**CONVENIO DE PLANEAMIENTO Y GESTIÓN PARA LA EJECUCIÓN DE LAS MEDIDAS CORRECTORAS DE LA INUNDABILIDAD DEL NÚCLEO URBANO DE TORRE DEL MAR Y SOBRE EL DESARROLLO DEL ÁREA DE OPORTUNIDAD "DELTA DEL VÉLEZ" DEL PLAN DE ORDENACIÓN DEL TERRITORIO DE LA AXARQUÍA**

**SUPERVISIÓN SOBRE SITUACIÓN ACTUAL DE INUNDABILIDAD DE TERRENOS ENTRE EL RÍO VÉLEZ Y LOS SECTORES URBANIZABLES SUPT-11 Y SUPT-12 DEL TÉRMINO MUNICIPAL DE VÉLEZ MÁLAGA**

**INFORME DEL SERVICIO DE AGUA Y MEDIO AMBIENTE DE LA DIRECCIÓN GENERAL DE PLANIFICACIÓN Y GESTIÓN DEL DOMINIO PÚBLICO HIDRÁULICO SOBRE "ESTUDIO HIDRÁULICO EN EL TRAMO FINAL DEL RÍO VÉLEZ EN EL CONTEXTO DE SU AFECCIÓN A LOS SUELOS EL SUP.T-12 (UE-2) DEL PGOU DE VÉLEZ MÁLAGA"**

Sección transversal en SUP T11 (aguas arriba de la N-340)

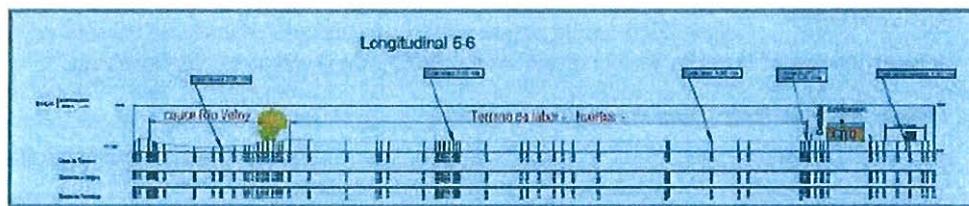
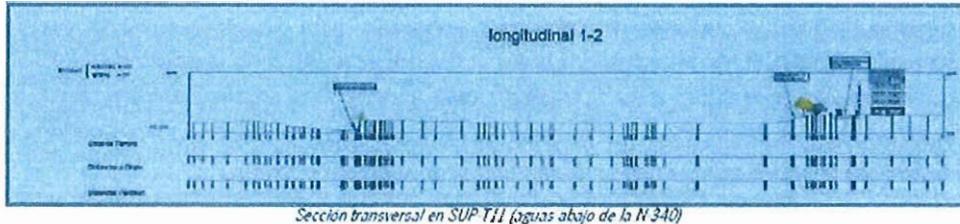
En todo caso, se analiza la posible repercusión de los cambios topográficos facilitados y reflejados en la siguiente imagen.

Al igual que hemos hecho con el perfil anterior, nos fijamos en el perfil 1-2 (aguas abajo de la N-340), la topografía nueva localiza el sector (Avd Gerard Brenan) a cota 5,88m, mientras que en la cartografía LIDAR utilizada para el estudio litoral se situaba este mismo punto a cota 5,30m, esto supone un incremento de 0,50m en los viales. Si bien las actuaciones desarrolladas mejoran la situación de inundabilidad sin embargo, no se puede afirmar sin el estudio hidráulico referido que elevando las cotas del terreno a lo señalado estos queden fuera de zona inundable.

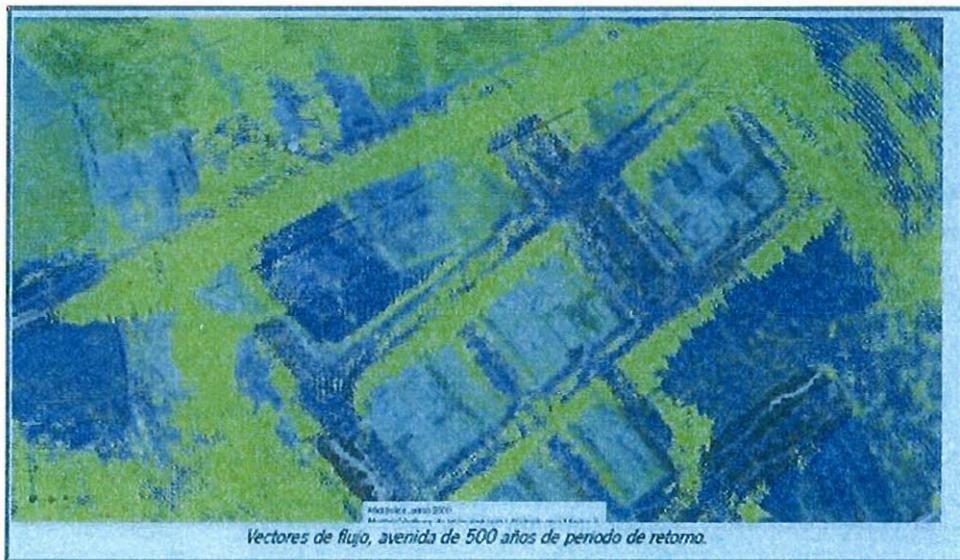
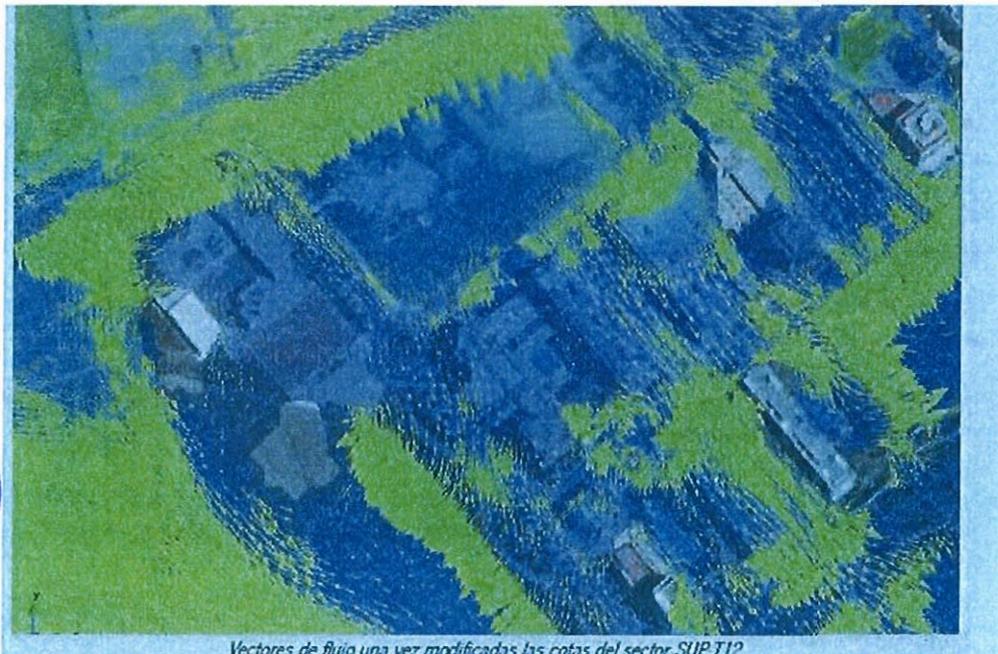
Se ha modelizado mediante la aplicación IBER la avenida de 500 años de periodo de retorno tomando de referencia los parámetros de cálculo del estudio de la Costa del Sol.

La carretera N-340 presenta un claro carácter laminador de la avenida, de ahí que los calados aguas arriba de la misma sean muy superiores a los que se encuentran aguas abajo.

Adicionalmente, se ha realizado una segunda comprobación. Se ha modificado el modelo digital con la topografía aportada donde se recogen las nuevas cotas del sector SUP-T12. Las del sector SUPT11 no se han podido incorporar debido a que la topografía venía sin cota. Pese a las nuevas cotas, el resultado de la simulación pone de manifiesto que el sector SUP-T12 sigue estando afectada por la avenida que viene desbordada de aguas arriba, como se puede apreciar en la siguiente imagen.

En todo caso, las posibles modificaciones del terreno en el ámbito del sector SUP-T11 pueden variar la incidencia de la inundación en la zona. Por último, reiterar que cualquier actuación que se proponga para evitar el riesgo por inundación debe venir avalado por un estudio hidráulico.

*RS 533,40 edificaciones y ubicadas en UE1, versión de junio 2017 y*

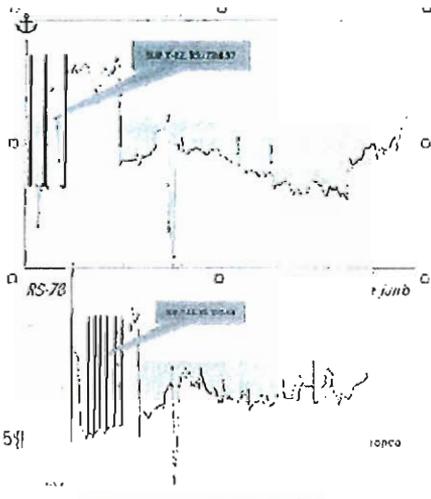
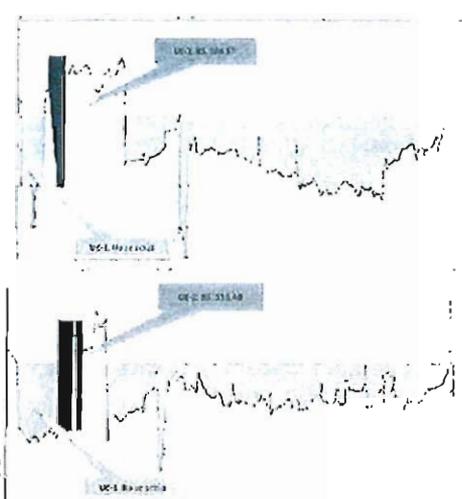
En esta nueva versión se modifican las secciones, ubicando las edificaciones sobreelevadas 40cm sobre los viales ejecutados en la UE2, como se puede apreciar en las siguientes imágenes.

Al igual que en la versión anterior del documento, si bien es cierta la conclusión a la que ha llegado el estudio en un sentido puramente matemático del cálculo, donde se pone de manifiesto que no hay repercusión a terceros respecto a la situación original, merece la pena reseñar las siguientes observaciones:

- El sector SUP.T-12 se encuentra en zona inundable, tanto la parte que se encuentra desarrollada (UE2) como la pendiente de desarrollo (UE1).
- Las medidas planteadas no mitigan el riesgo de inundación en el sector SUP-T12.

- Por las deficiencias del estudio descritas anteriormente no se puede asegurar que las medidas planteadas para la defensa de la UE-2 del sector SUP.T-12 sean válidas.

**FASE 1: EJECUCION MOTAS EN LA MARGEN IZQUIERDA**

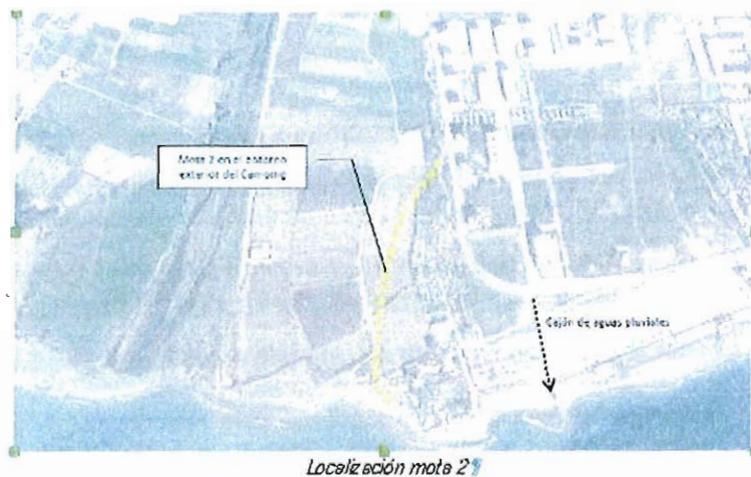
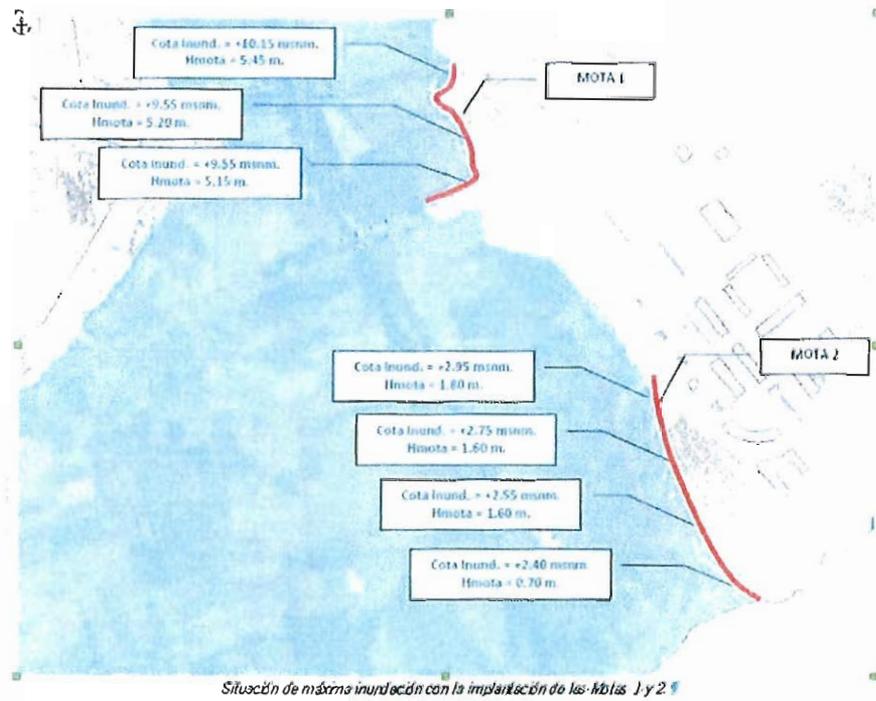
Mota 1, que protege a Torre del Mar del flujo que le llega desde aguas arriba de la N340a, a través del SUP.T-11. Presentaría una longitud del orden de 350 m. y una cota de 5,40 a 5,15 m.

- Mota 2, que protege a Torre del Mar del flujo que le llega desde aguas abajo del SUP.T-12, con una longitud del orden de 500 m. y una cota variable con máximo en 1,80 m.

Introduciendo dichas protecciones en el modelo hidráulico del estudio se obtiene la siguiente imagen, que refleja la viabilidad de la actuación respecto a su prevención de inundaciones del núcleo urbano de Torre del Mar. Marcamos cotas de inundación y altura de motas, tomando un resguardo del orden de 50 cm.

Variación de las velocidades en el ámbito de estudio

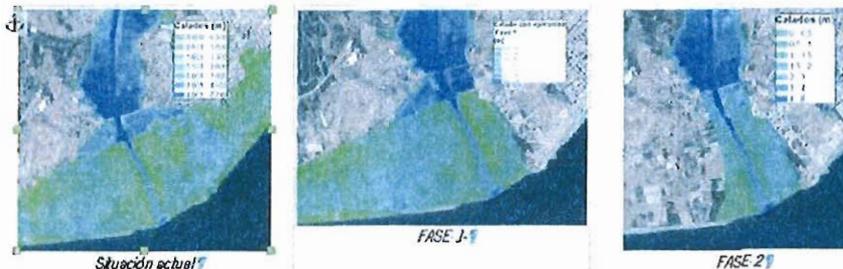
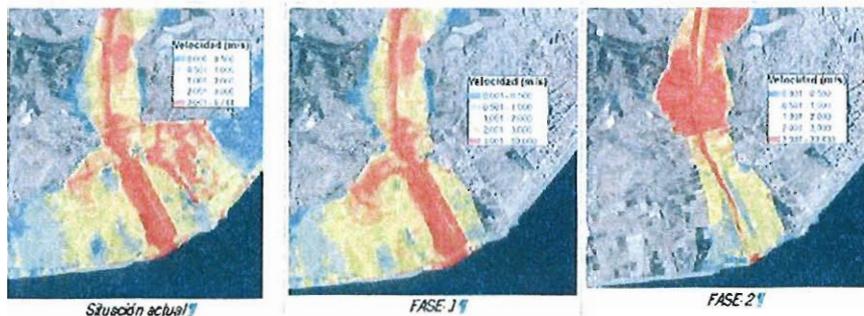
Si bien no se aprecia un cambio significativo en el incremento de velocidad entre la fase actual y la Fase 1, no ocurre lo mismo con la ejecución de la Fase 2, donde se aprecia un incremento notable de las velocidades aguas arriba de la antigua línea del ferrocarril.
